# 工程变更申请书 (ECR)

变更申请时间	2021.9.9	车型代号	2.0平台	变更申请输入文件	
客户名称	—	提出人	<input checked="" type="checkbox"/> 客户 <input type="checkbox"/> 公司 <input type="checkbox"/> 供应商	ECR编号	ECR0006869
总成名称	/			总成件号	/
零/部件名称	可调阻尼器:SQX3000-6805462 (供应商图号4225001000) 变阻尼拨块:SHT0010517			零/部件件号:	/
项目阶段	<input type="checkbox"/> PCT 阶段 <input type="checkbox"/> ED 阶段 <input type="checkbox"/> ET 阶段 <input type="checkbox"/> PT 阶段 <input checked="" type="checkbox"/> SOP 阶段			变更零件类型	<input type="checkbox"/> 自制件 <input checked="" type="checkbox"/> 采购件 <input type="checkbox"/> 外协件
更改类型	<input checked="" type="checkbox"/> 设计 <input type="checkbox"/> 工艺 <input type="checkbox"/> 模具 <input type="checkbox"/> 夹具 <input type="checkbox"/> 检具 <input type="checkbox"/> 试验\检测方法 <input type="checkbox"/> 原材料 <input checked="" type="checkbox"/> 重要二次配套 <input type="checkbox"/> 其他:				
更改原因	<input checked="" type="checkbox"/> 改进措施 <input type="checkbox"/> 预防措施 <input type="checkbox"/> VA/VE <input type="checkbox"/> 客户要求 <input type="checkbox"/> 其它			是否需提交客户批准	<input type="checkbox"/> 是 <input checked="" type="checkbox"/> 否 <input type="checkbox"/> N/A

# 原因分析验证报告

# 对策验证报告

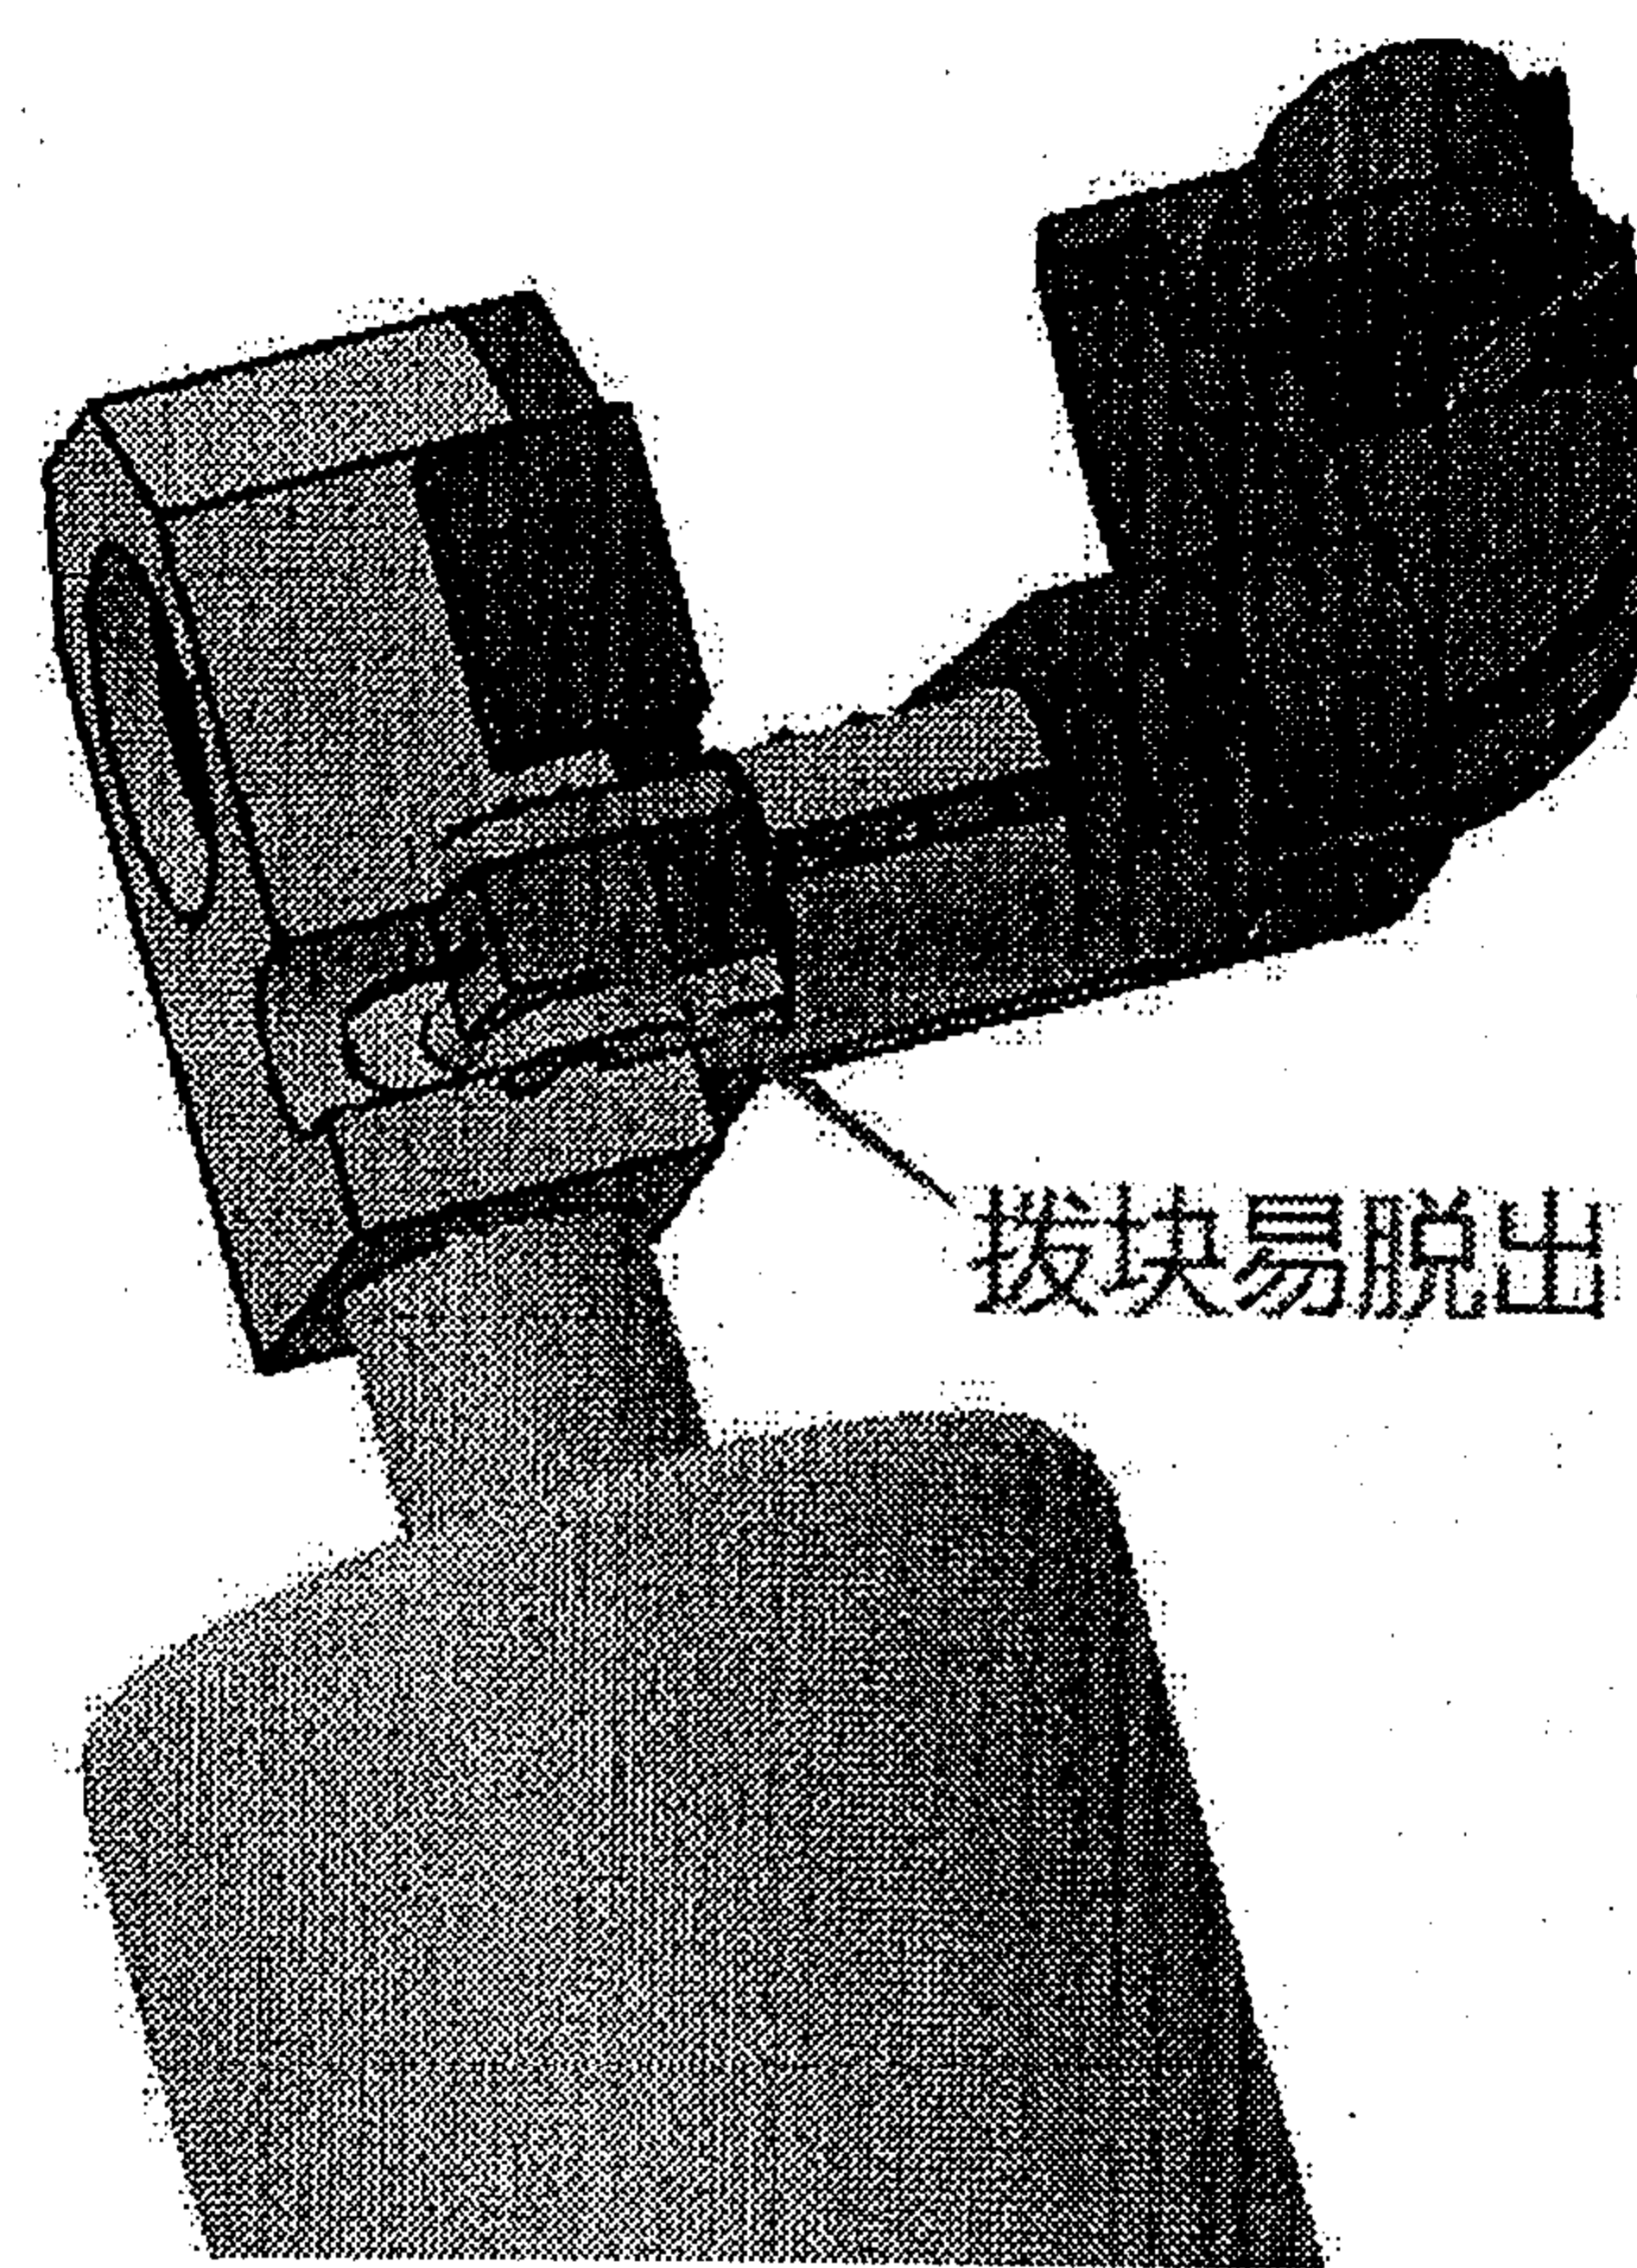
2.0可调阻尼器拨块易脱出

拨块易脱出

真因分析

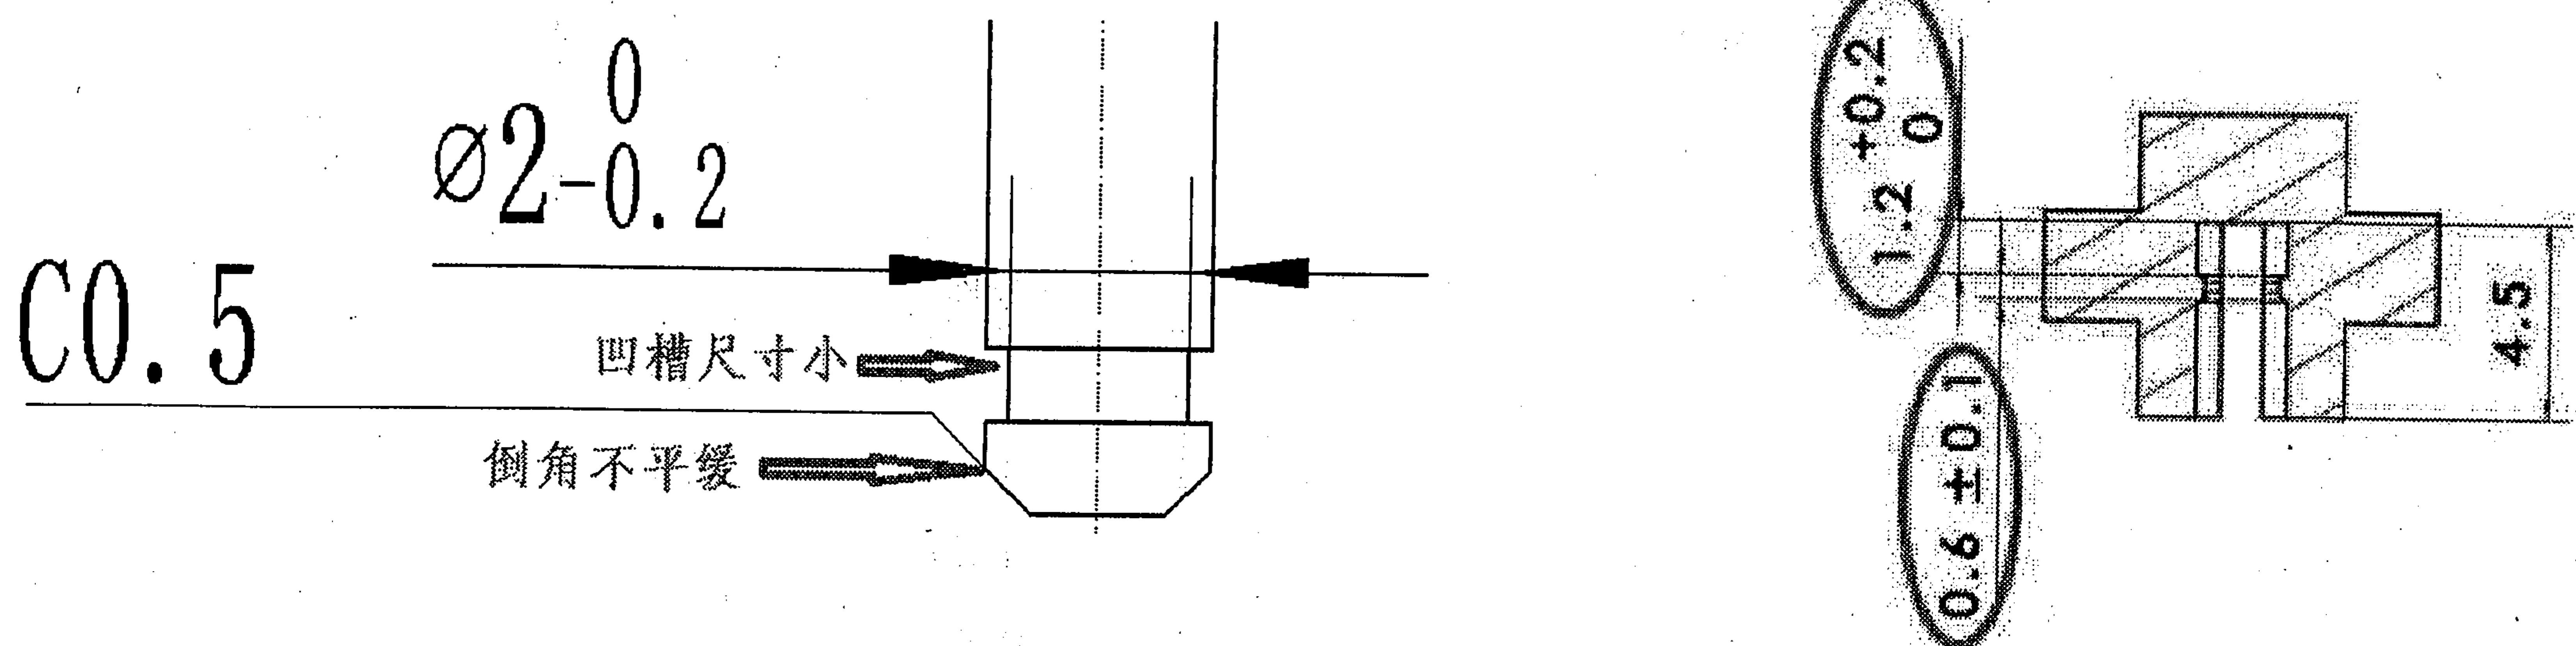
阻尼器拨杆与变阻尼拨块的装配尺寸不合理，阻尼器倒角不平缓易将拨块凸台切掉，且凹槽空间小，拨块不能安装到位
